Numer pisma: TTISIA/47783/P/2020/AD

Temat: uzgodnienie w zakresie sieci teletechnicznej Orange Polska w związku z planowaną budową drogi gminnej ul. Stawowej w miejscowości Lubecko.

Zamawiający: Gmina Kochanowice
ul. Wolności 5
42-713 Kochanowice
Nazwa opracowania: Budowa drogi gminnej ul. Stawowej w Lubecku

Opracował:	Nazwiska	Podpis	Tytuł rysunku:
Projektant	Inż. A. Grati		PROJEKT ZAGOSPODAROWANIA TERENU
Sprawdzający	mgr Inż. K. Polaczek		
Współpraca	Inż. M. Kos

Data: X.2020r. **Skala:** 1:500 **Nr rys.:** 2

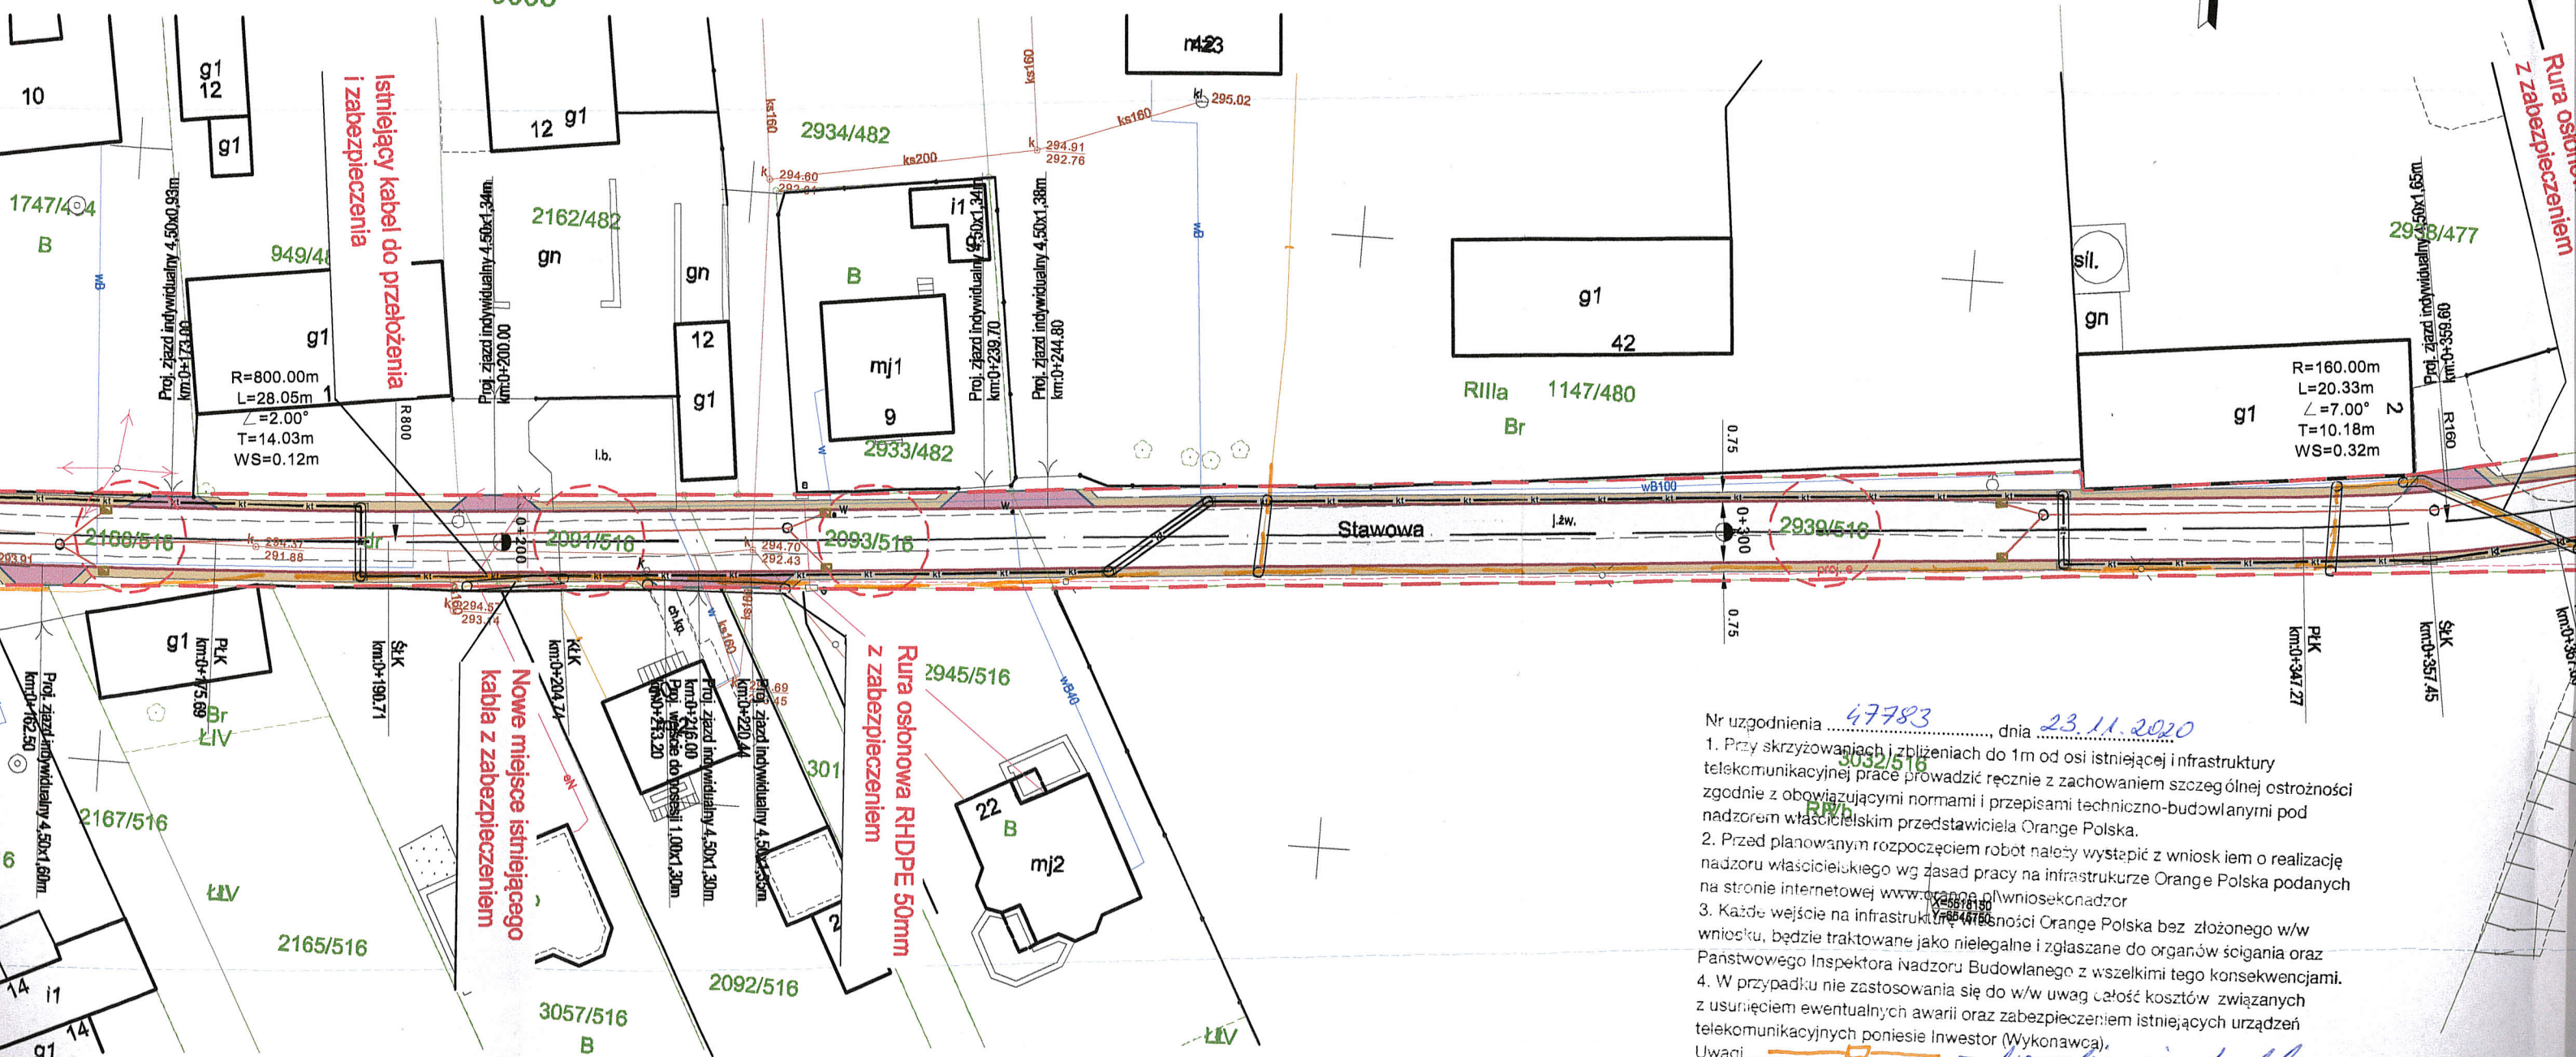
1. Przy skrzyżowaniach i zbliżeniach do 1m od osi istniejącej i infrastruktury telekomunikacyjnej prace prowadzić ręcznie z zachowaniem szczególnej ostrożności zgodnie z obowiązującymi normami i przepisami techniczno-budowlanymi pod nadzorem właścicielskim przedstawiciela Orange Polska.

2. Przed planowanym rozpoczęciem robót należy wystąpić z wnioskiem o realizację nadzoru właścicielskiego wg zasad pracy na infrastrukturze Orange Polska podanych na stronie internetowej www.orange.pl/wnioskeknadzor

3. Każde wejście na infrastrukturę w celu prac nadzoru Orange Polska bez złożonego w/w wniosku, będzie traktowane jako nielegalne i zgłaszane do organów ścigania oraz Państwowego Inspektora Nadzoru Budowlanego z wszelkimi tego konsekwencjami.

4. W przypadku nie zastosowania się do w/w uwag całość kosztów związanych z usunięciem ewentualnych awarii oraz zabezpieczeniem istniejących urządzeń telekomunikacyjnych poniesie Inwestor (Wykonawca).
